火山影響評価に係る資料の誤記について

関西電力株式会社

2020年8月24日

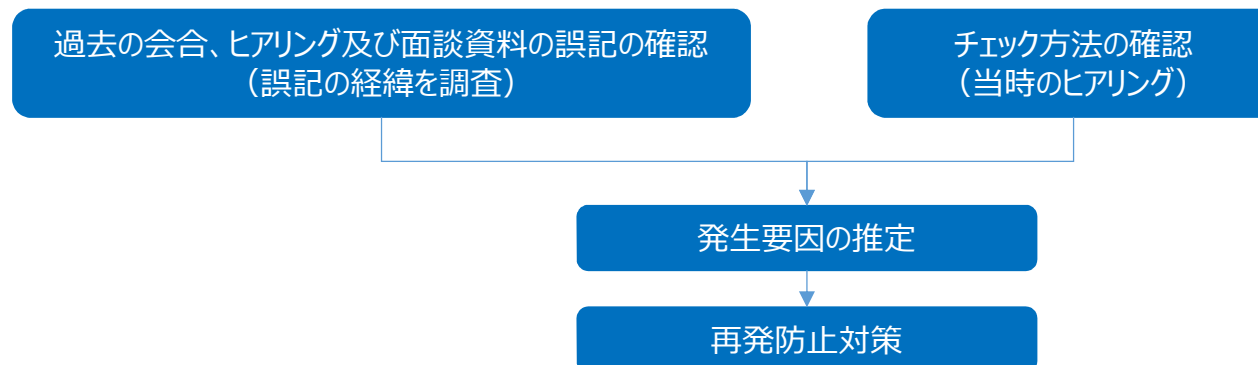
2020.07.09、火山影響評価まとめ資料に係る面談において、誤記があるとのこと指摘を受けた。
また、誤記の箇所は既許可のまとめ資料から流用したものであったが、その当時の資料にも同様の誤記があることのご指摘を受けた。

- ① 美浜、資料**3-1**、本編**P.7**の火山の表が大飯のものになっている。
- ② 美浜、資料**3-2**、資料集**P.3**の火山の表が大飯のものになっている。
- ③ 大飯、資料**1-2**、資料集**P.3**の図中の**160km**円の発電所名が高浜になっている。

許可申請書と審査会合資料に違いが生じているわけであるが、その整合をとるような作業を行っていなかったのか？
当時のチェック方法は遡って調べる。また同じことが起きないようにしっかり確認すること。

過去資料を用いる場合のチェックの在り方を検討すること。

①、②について、事実確認、発生要因の推定、再発防止対策の検討を実施した。
